Oggetto: Accordo di Programma in variante alla Pianificazione territoriale urbanistica ex art. 60 della L.R. n. 24/2017 in attuazione dell'accordo territoriale "Polo funzionale di Altedo - San Pietro in Casale area Ex zuccherificio" - Soc. Agroalima spa. Rif.to SUAP Prot. Prot. n. 0039176/2020 del 10/07/2020. Trasmissione contributo tecnico per matrice rumore e acqua.

Matrice Rumore

Fig n.1 Simulazione previsionale periodo notturno ricettore via Altedo n.4558

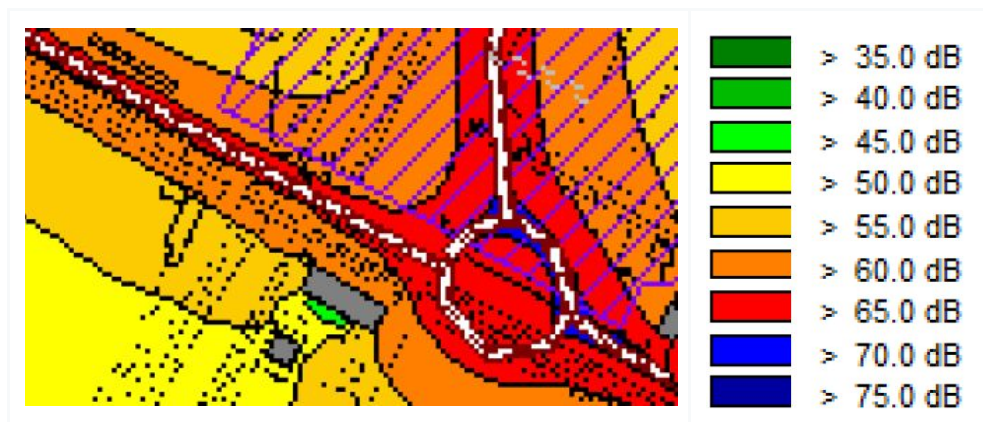
Lo studio previsionale di febbraio nel valutare l'incremento ipotetico del clima acustico attuale rispetto al traffico collaterale generato dal flusso veicolare indotto dal futuro insediamento si era riferito esclusivamente ad alcuni recettori (civici 4627/4645 e 4417/4419 di via Altedo). Per quanto riguarda l'edificio su via Altedo al civico n.4558 posto in prossimità della sp n.20 e in posizione frontale all'incrocio con la via Ca Bianca la medesima documentazione di febbraio non ne accennava la rilevanza nell'ambito dello studio previsionale. Con l'aggiornamento documentale sia di settembre che di ottobre veniva evidenziata per l'edificio di via Altedo n.4558, tramite accertamento catastale, la destinazione a fabbricato agricolo di categoria "D/10 Fabbricati per funzioni produttive connesse alle attività agricole". Pur essendo comprovato catastalmente la vocazione imprenditoriale dell'edificio e non quella abitativa si richiama tuttavia la necessità che la verifica strumentale post-operam¹, sia estesa anche a questo ricettore² affinché siano specificati i valori puntuali ad esso ascrivibili. Difatti la documentazione previsionale³ fornisce per questo ricettore esclusivamente le isolinee di livello. Il monitoraggio settimanale per questo ricettore si rende altresì necessario poiché per il periodo notturno (con limite di 60 dB) il fronte edificato rivolto verso la Sp n.20 è posto sulla linea di confine sia tra l'area con campitura relativa a isolivelli >55 dB che all'area con campitura corrispondente a isolivelli > 60 dB (fig n.1).

- *sia prevista una campagna di misura settimanale entro 6 mesi dalla messa a regime delle attività che andranno a collocarsi all'interno degli edifici di progetto, estesa, oltre ai ricettori di Via Altedo nn 4417/4419 e di Via Altedo civici nn. 4627/4645, anche al ricettore di Via Altedo civico n.4558. Alla campagna di misure dovrà seguire idonea relazione tecnica; qualora dalle verifiche strumentali dovessero emergere delle criticità la relazione tecnica dovrà contenere le relative soluzioni per la loro rimozione;*
